Modifikationen:

NAD RIAA HEAD-AMP PP2
VER 5.0 2003/08/08
MM/RIAA

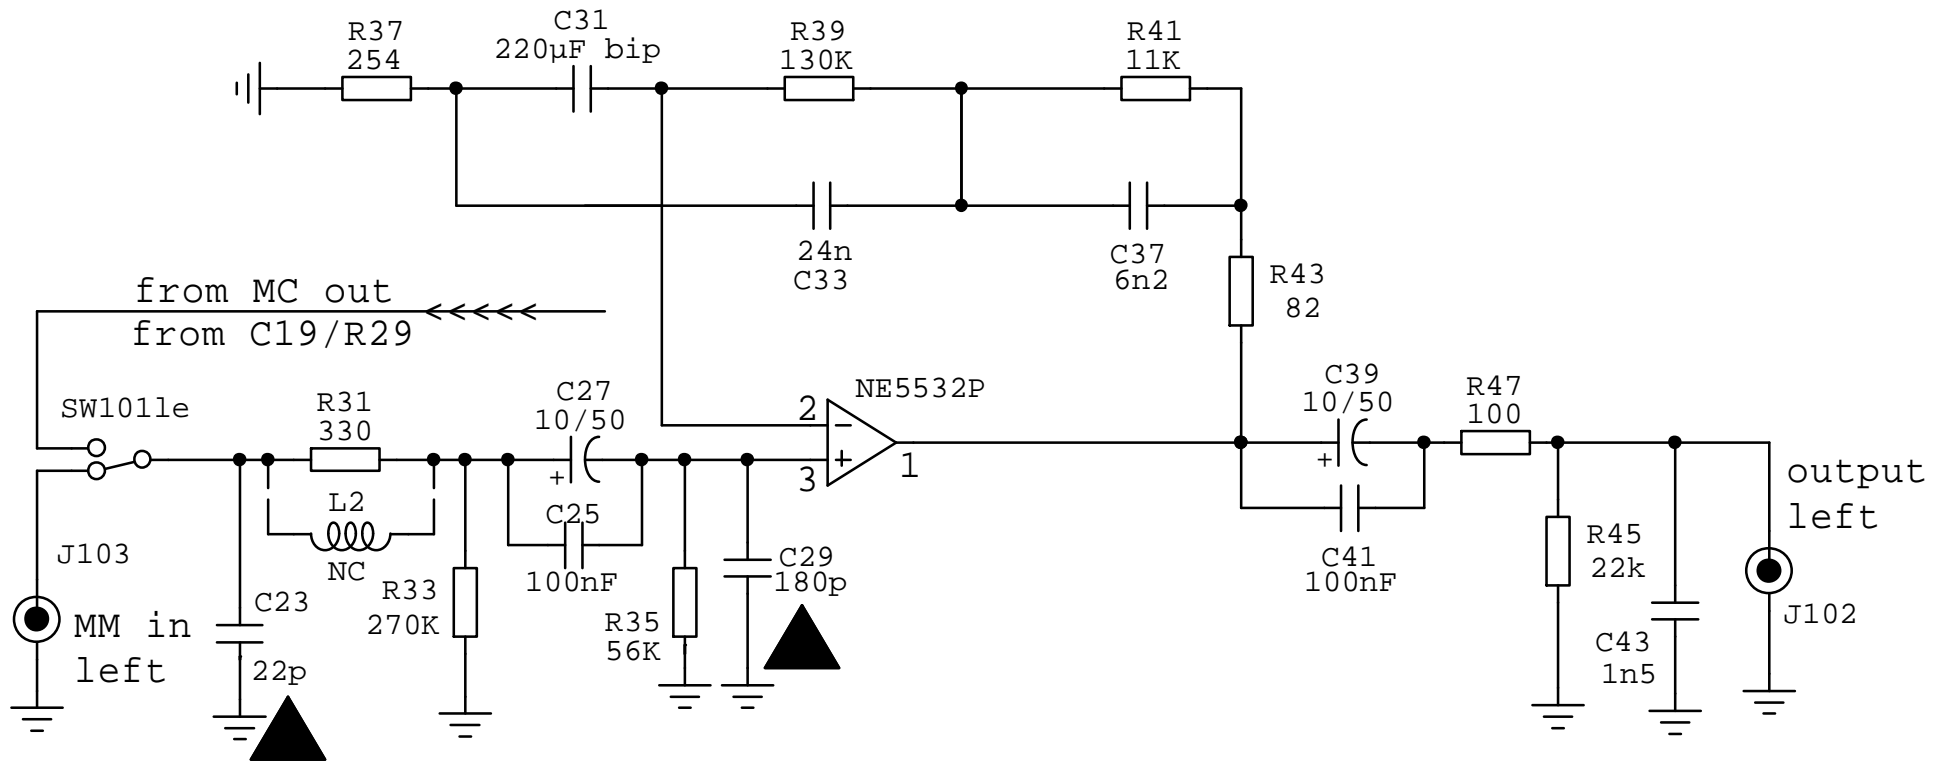
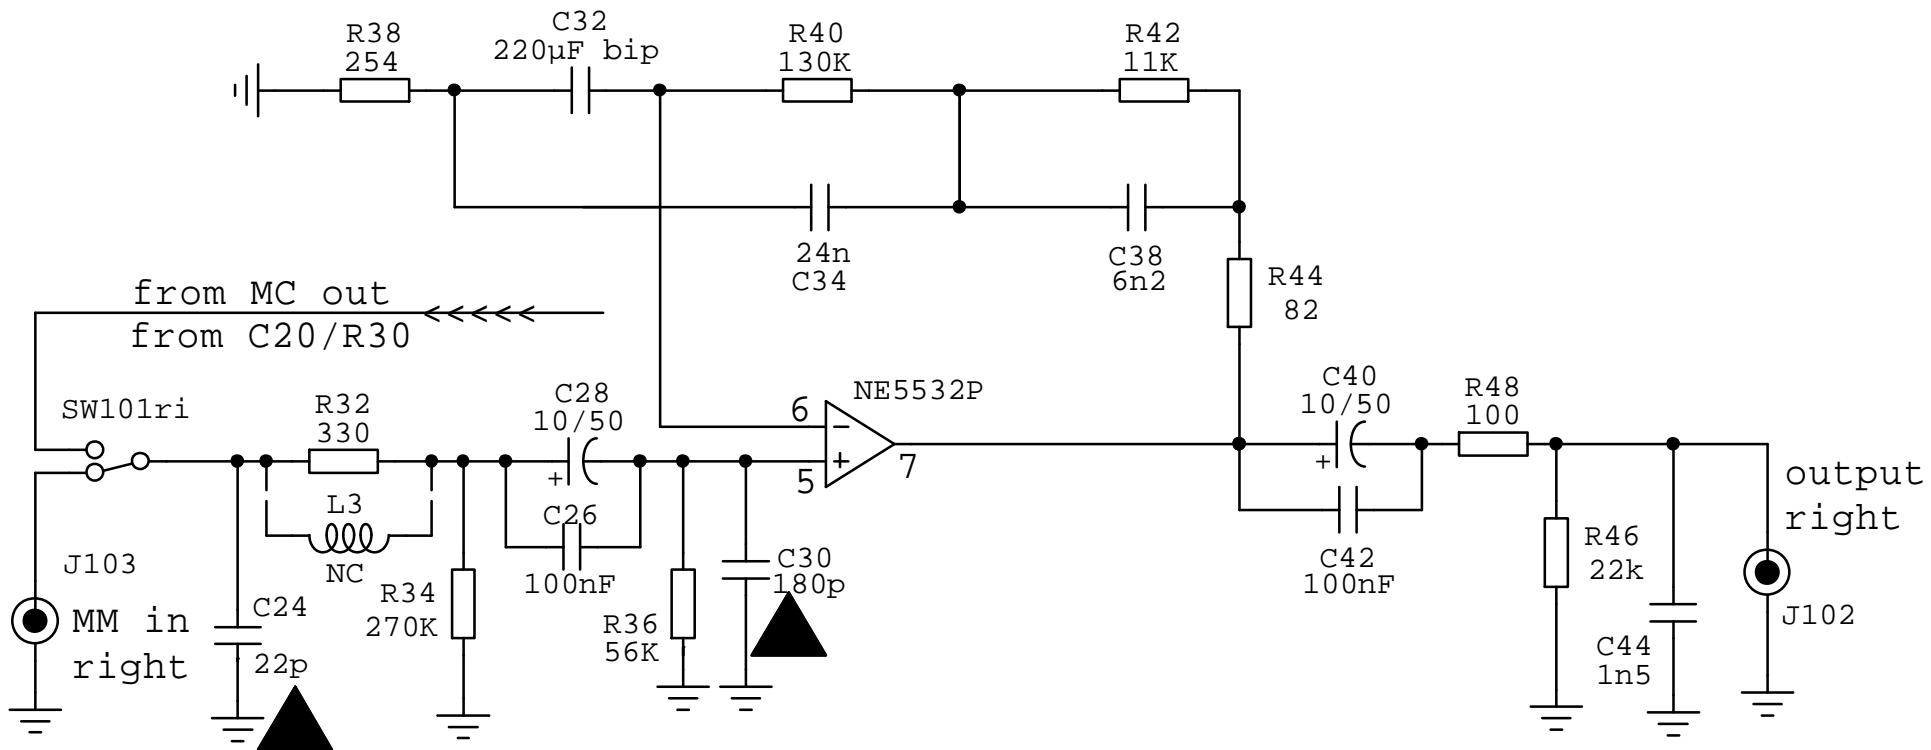
1) C47/C48 (470uF/16V) ersetzt durch 2.200uF/25V
dazu C45/C46 umgelötet auf Unterseite der Platine
sowie neue Bohrungen ausgeführt

2) C23 und C24 (22pF ker) entfernt (kein Ersatz)

3) C29/C30 (180pF, ker.) ersetzt durch KP-Ausführung

4) C13/C14 und C15/C16 (100pF, ker.) ersetzt durch KP-Ausführung

5) zu C9/C10 und C11/C12 (47uF) jeweils 0,22 uF WIMA MKS als Bypass
parallelgeschaltet
